Stellungnahme Discountermarkt und  
Wohnen Am Stadtpark

Projektleitung:  
Dipl.-Ing. Jörn Janssen

Hannover, 22.04.2021

Abb. 3 Empfohlene Maßnahmen zur Erschließung Discountermarkt und Mehrfamilienwohnen (Lageplan: Kruse Planungsbüro)

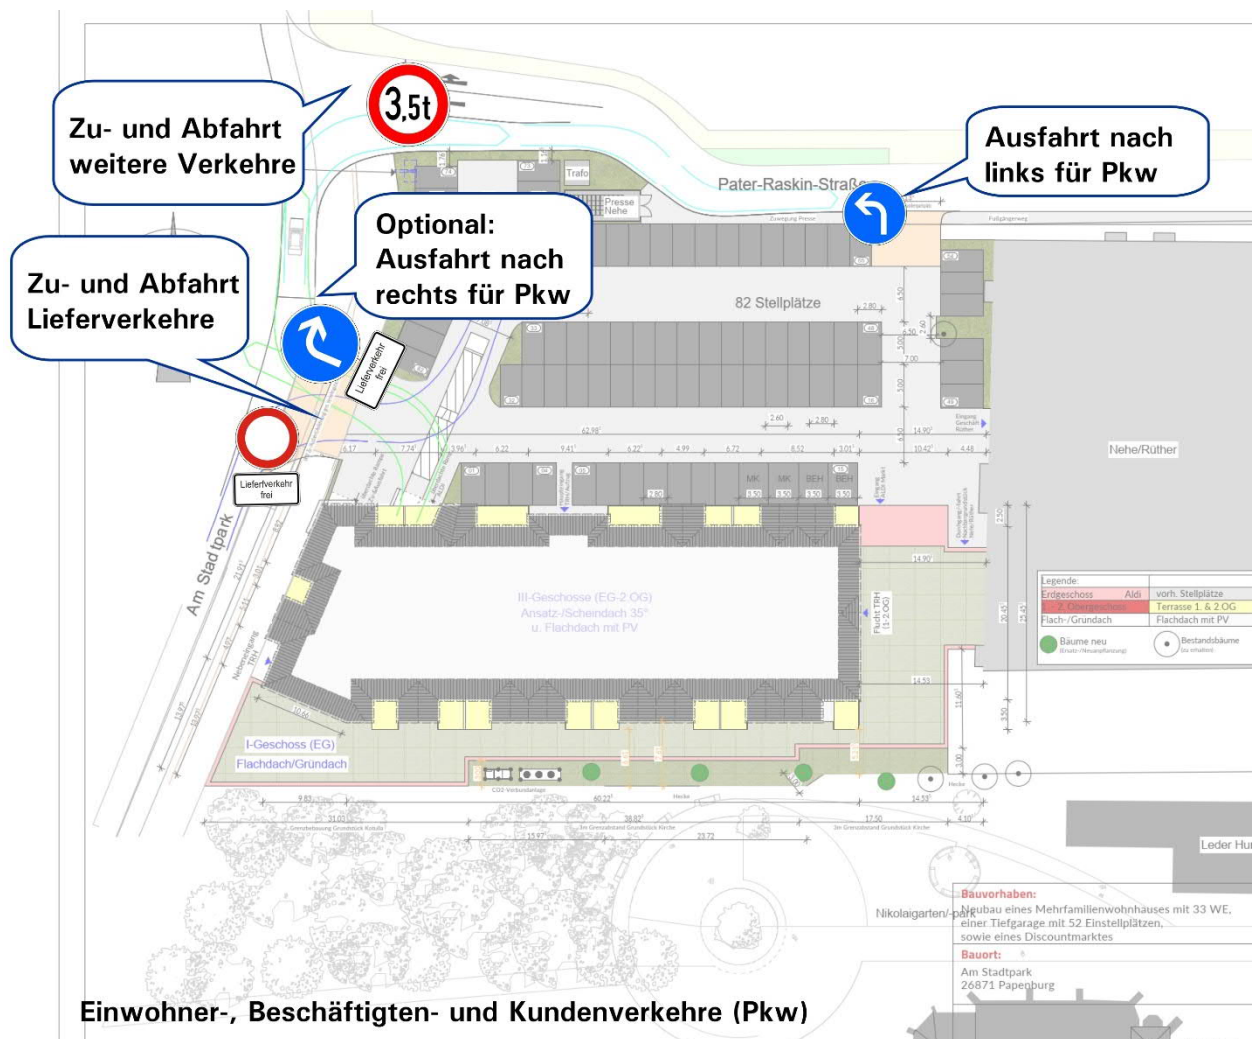
Die Anordnung der Rampe für die Anlieferung direkt im Zufahrtsbereich Am Stadtpark wird als kritisch eingestuft.

- Die Anordnung der Rampe für die Anlieferung direkt im Zufahrtsbereich Am Stadtpark wird als kritisch eingestuft, da sich durch wartende Fahrzeuge ein Rückstau ergeben kann. Im Zufahrtsbereich wird der Radweg gequert. Der Rückstau würde voraussichtlich auch Auswirkungen auf den Verkehrsfluss Am Stadtpark aufweisen. Demzufolge sollte diese Zufahrt ausschließlich für Anlieferungsverkehre möglich sein. Die Zufahrt sollte als Grundstückszufahrt baulich gestaltet werden.

- Die P-R-Str. ist derzeit nicht für Anlieferungsverkehre ausgelegt, da diese derzeit für Fahrzeuge ab 3,5 t gesperrt ist und nur eine geringe Querschnittsbreite vorhanden ist. Die Querschnittsbreite liegt bei 5,3 m. Ein Begegnungsfall Lkw/Pkw ist damit nur bei eingeschränkten Bewegungsspielräumen möglich (gem. RAS 06, S.27: 5,0 m). Dies spricht ebenfalls dafür, die Zu- und Abfahrt für Anlieferungsverkehre direkt über die Zufahrt Am Stadtpark abzuwickeln, sofern kein Ausbau in der P-R-Straße bzw. des Einmündungsbereiches vorgesehen ist. Die Zufahrt Am Stadtpark ist ausreichend für die Lieferverkehre bemessen (Schleppkurvenprüfung ist erfolgt, die Lage der Zufahrt ist aber grundlegend weiterhin kritisch zu bewerten).

- Die Zufahrt über die Pater-Raskin-Straße (P-R-Str.) soll die Straße bzw. die Zufahrt Am Stadtpark entlasten, da hier durch die Lage der Anlieferung und der Zu- und Abfahrt der Quartiersgarage Konflikte zu erwarten sind.

- Um zu vermeiden, dass ein Teil der Verkehre über die Dechant-Schütte-Straße und den Hauptkanal Rechts zum Entwicklungsgebiet fahren, sollte an der Parkplatzzufahrt der P-R-Str. mit dem VZ „Vorgeschriebene Fahrtrichtung Links“ (VZ 209-10) angebracht werden. Da eine Mehrbelastung in diesem Bereich nicht mit den städtebaulichen Zielen des VEP vereinbar ist. Im Zuge des Hauptkanals wird eher eine Reduzierung des Verkehrsaufkommens angestrebt (ganzjährige Sperrung des Hauptkanals für den MIV).

- Optional: Eine Ausfahrt für Fahrzeuge an der Zufahrt Am Stadtpark/Parkplatz könnte ausschließlich in Fahrtrichtung rechts (VZ 209-20) möglich sein.
- Grundsätzlich wird die Zufahrt für Kunden, Beschäftigte und Einwohner über eine Zufahrt bevorzugt, um im Bereich der Straße nicht weitere Gefahrenstellen zu schaffen, da jede Zufahrt nicht nur eine weitere Störung im Verkehrsablauf des fließenden Kfz-Verkehrs bedeutet, sondern auch Konflikte für den längsfahrenden Radfahrer und querenden Fußgänger erwarten lässt. Die Erschließung für Kunden-, Beschäftigten- und Einwohnerverkehr soll demzufolge über die Pater-Raskin-Straße erfolgen.

- Die Abfahrt vom Parkplatz an der Pater-Raskin-Straße sollte nur nach links möglich sein (VZ 209-10), um kein Verkehr in Richtung Hauptkanal zu erzeugen.

- Die Zufahrt An der Straße Am Stadtpark erfolgt ausschließlich für Anlieferungsverkehre, da unmittelbar auf dem Grundstück die Zufahrt der Tiefgarage sowie der Anlieferungsverkehre erfolgt. Dies ist entsprechend zu beschildern. Es wird empfohlen an der Zufahrt das Ausfahren nach rechts für alle Fahrzeuge zu ermöglichen

Abb. 7 Bewertung Verkehrsqualität am Knotenpunkt Am Stadtpark/Pater-Raskin-Straße

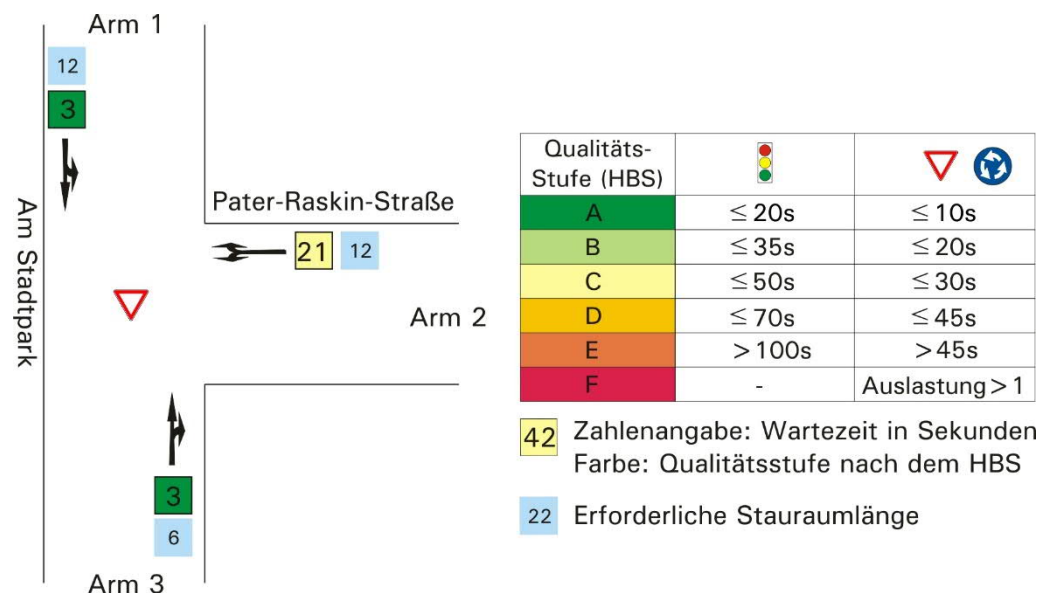
Die Bewertung nach dem HBS hat ergeben, dass der Knotenpunkt die Neuverkehre problemlos abwickeln kann. Der Knotenpunkt weist insgesamt die VQS C auf. Maßgebend ist hier der Linkseinbieger, der aufgrund der hohen Belastung auf der Straße Am Stadtpark eine etwas längere Wartezeit aufweist (mittlere Wartezeit 21 Sekunden). Die erforderliche Stauraumlänge beträgt 12 m.

Abb. 9 Skizze Teilsignalisierung am Kreisverkehr Am Stadtpark/Karl-Hiller-Straße

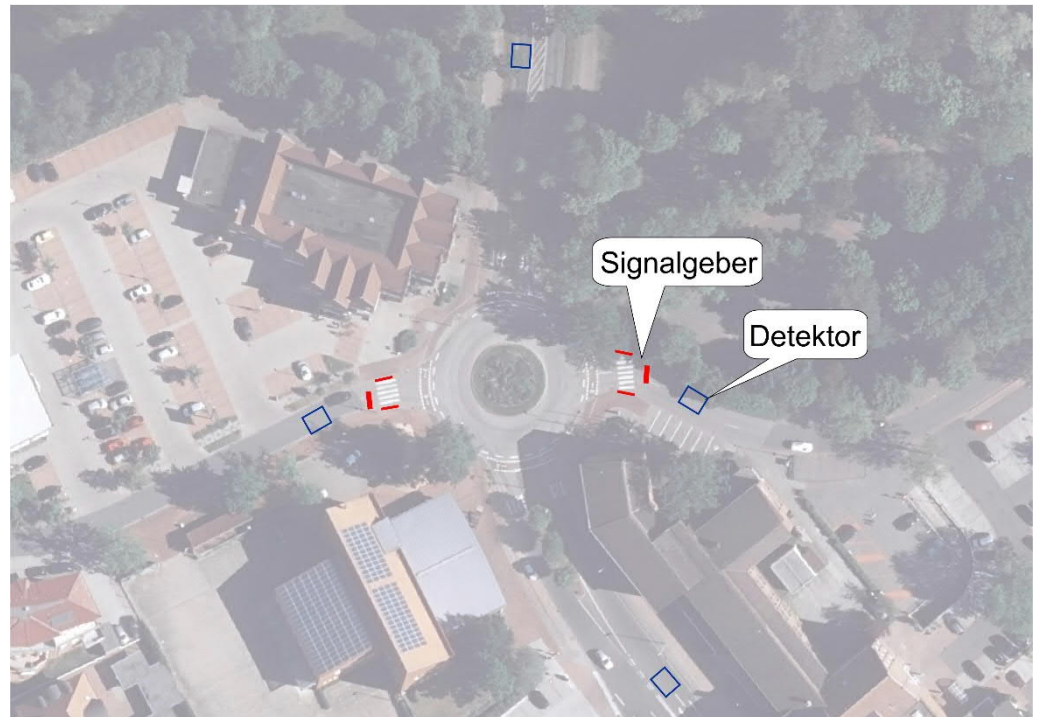
Durch eine Teilsignalisierung am Kreisverkehr Am Stadtpark wird kurzfristig bedarfsabhängig in den Verkehrsfluss eingegriffen, damit Zeitlücken für wartepflichtige Verkehrsströme geschaffen werden können. Dies ist häufig der Fall, wenn es in bestimmten Zeiträumen einzelne starke Verkehrsströme gibt. Zudem sind Teilsignalisierungen ein gutes Instrument, sofern eine Zuflussdosierung bei kurzzeitig auftretenden Kapazitätsengpässen erforderlich ist. Aber auch um kurzzeitige Belastungsspitzen abzufangen, bietet sich eine Teilsignalisierung an. Bei einer Teilsignalisierung gilt neben der signalgesteuerten Verkehrsregelung auch die gewöhnliche Vorfahrtsregelung eines Kreisverkehrs. Zudem werden Furten des Rad- und Fußverkehrs nicht mit signalisiert.

Die Zufahrt des anzuhaltenden Verkehrsstroms (Nebenrichtungen: Alter Schulweg und/oder Karl-Hillers-Straße) erhält einen zweifeldigen Signalgeber (Signalfolge: Dunkel-Gelb-Rot), so dass das Hineinfahren auf die Kreisfahrbahn zeitweise unterbunden wird. Somit entstehen große Lücken auf der Kreisfahrbahn, die von dem stark belasteten Verkehrsstrom genutzt werden können. Inwieweit dies tatsächlich zu einer Kapazitätserhöhung führt, ist von der Verteilung der Verkehrsströme abhängig. Die Zuflussdosierung wird, ähnlich wie bei der Vollsignalisierung, über einen Detektor geregelt.

Abb. 10 Knotenpunktskizze Am Stadtpark/Pater-Raskin-Straße mit Teil-signalisierung (Plangrundlage Stadt Papenburg)

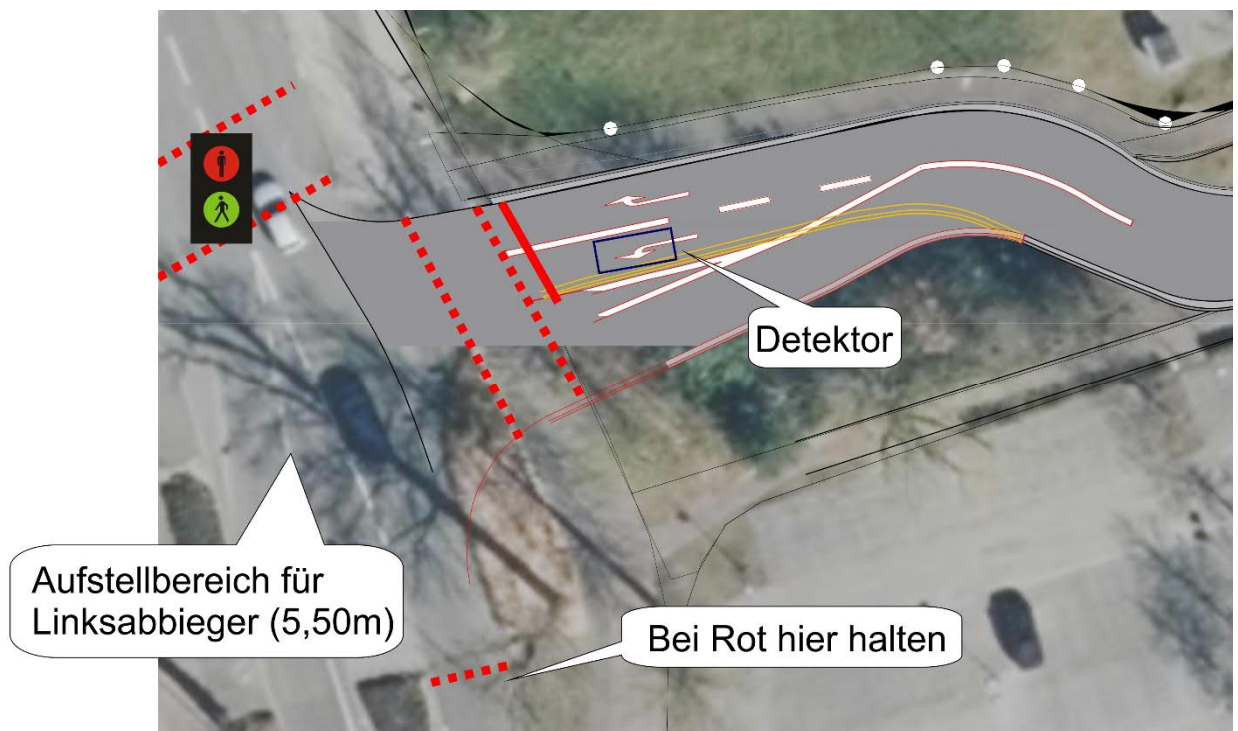
Um sowohl eine Verbesserung des Verkehrsablaufs für den Kfz-Verkehr (Linkseinbieger) als auch eine Verbesserung der Querungssituation für den Fuß- und Radverkehr zu erreichen sollte die Kombination einer Fußgänger-LSA in der nördlichen Knotenstromzufahrt mit einer Induktionsschleife für den Linkseinbieger der Pater-Raskin-Straße geprüft werden. Bei einem Belegungszustand von z.B. mehr als 40 Sekunden fordert die

Induktionsschleife das Umschalten der LSA an und ermöglicht bzw. erleichtert das Linkseinbiegen auf die Straße Am Stadtpark. Die Wartezeit beim Linkseinbiegen aus der Pater-Raskin-Straße (QSV C) kann dadurch verringert und die Verkehrsqualität für alle Verkehrsteilnehmer gesteigert werden. Diese Maßnahme erfordert allerdings eine Aufweitung der Knotenpunktzufahrt in der Pater-Raskin-Straße, damit nicht auch der Rechtseinbieger die LSA anfordert. In der südlichen Zufahrt Am Stadtpark sollte eine Haltlinie mit einem Hinweisschild „bei Rot hier halten“ vorgesehen werden, damit der Knotenpunktbereich freigehalten wird. Ebenfalls sollte geprüft werden, ob für die Linksabbieger aus der nördlichen Zufahrt Am Stadtpark ein Aufstellbereich im Knotenpunkt angelegt werden kann (Aufweitung gemäß RAST 06).

Die Stadt Papenburg hat hierzu bereits einen Entwurf angefertigt, der mit weiteren Hinweisen versehen wurde (siehe folgende Abbildung).

Bei Umsetzung einer Bedarfs-LSA in der nördlichen Zufahrt ist die Lage der Bushaltestelle zu beachten; hier ergeben sich Konflikte durch die geringen Flächenverfügbarkeiten. Alternativ wäre auch eine Anordnung der Bedarfs-LSA in der südlichen Zufahrt auf Höhe der bestehenden Querungshilfe möglich.
